SPDM-230-753-2021

## CONCEPTO TÉCNICO SECRETARÍA DE PLANEACIÓN

**ASUNTO:** Concepto técnico de la visita ocular.

El predio en mención se encuentra localizado en el municipio del **SOCORRO-SANTANDER** **Tienda D1 Carrera 17#9<sup>a</sup>-38**, como se muestra en la figura 1:

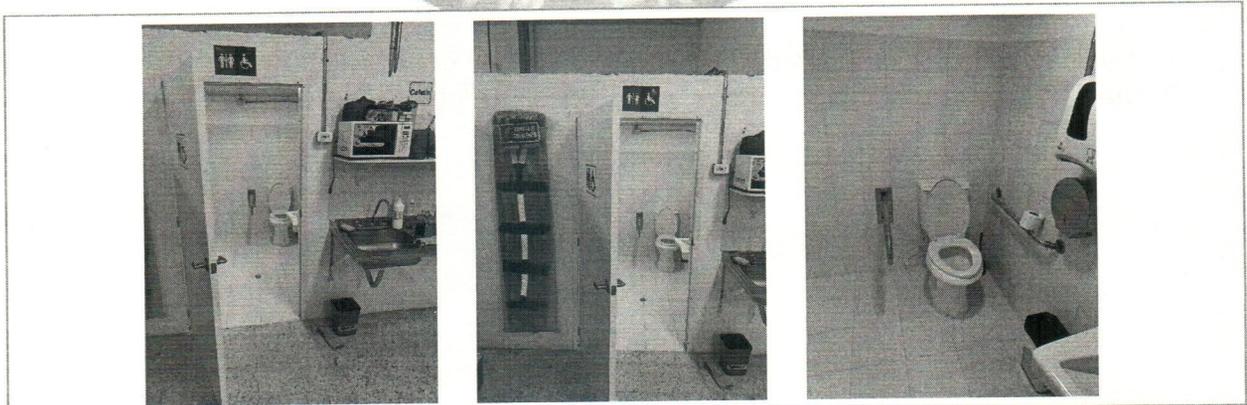
1. *Verificar que en el establecimiento de comercio Tienda D1 KOBA Colombia S.A.S. ubicado en la carrera 17 No 9 A-38 de El Socorro, existe un Baño o batería sanitaria para persona con movilidad reducida o restringida.*

**RTA.** Efectivamente en el establecimiento existe un baño para personas con movilidad reducida o restringida, el cual es unisex, y se encuentra ubicado en la parte final izquierda en dicho establecimiento. Lo anterior se puede apreciar en las imágenes a continuación.

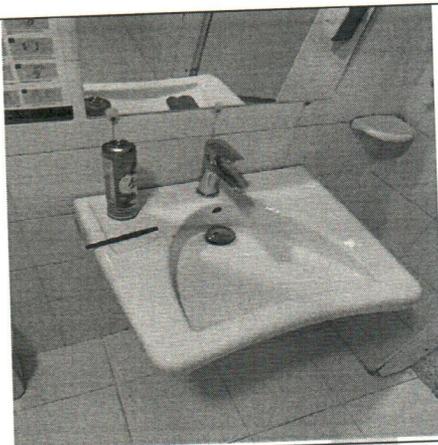
BAÑO UNISEX	
	<p><b>MEDIDAS BAÑO</b>  <b>ANCHO:</b> 2.90m  <b>LARGO:</b> 2.34m</p> <p><b>MEDIDAS PUERTA</b>  <b>ANCHO:</b> 0.95m  <b>ALTO:</b> 2.00m</p>
<p>IMAGEN 1</p>	<p>DESCRIPCIÓN</p>
SANITARIO	
	<p><b>CANTIDAD:</b> 1  <b>ALTO:</b> 0.47m  <b>ANCHO:</b> 0.24m  <b>LARGO:</b> 0.75m</p>
<p>IMAGEN 2</p>	<p>DESCRIPCIÓN</p>
LAVAMANOS

CANTIDAD: 1  
ALTO: 0.75m  
ANCHO: 0.50m  
LARGO: 0.50m

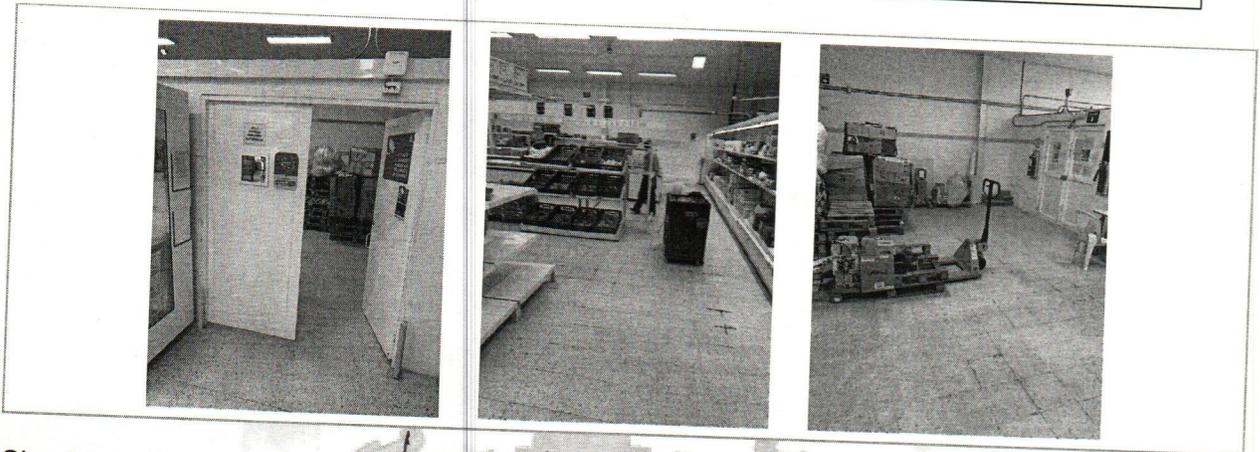
5. Debe establecerse, si se encuentra señalizado ruta acceso y circulación.

**RTA.** No cuenta con ruta de acceso y circulación señalizada para el uso del baño. Lo anterior se puede observar en las imágenes a continuación.
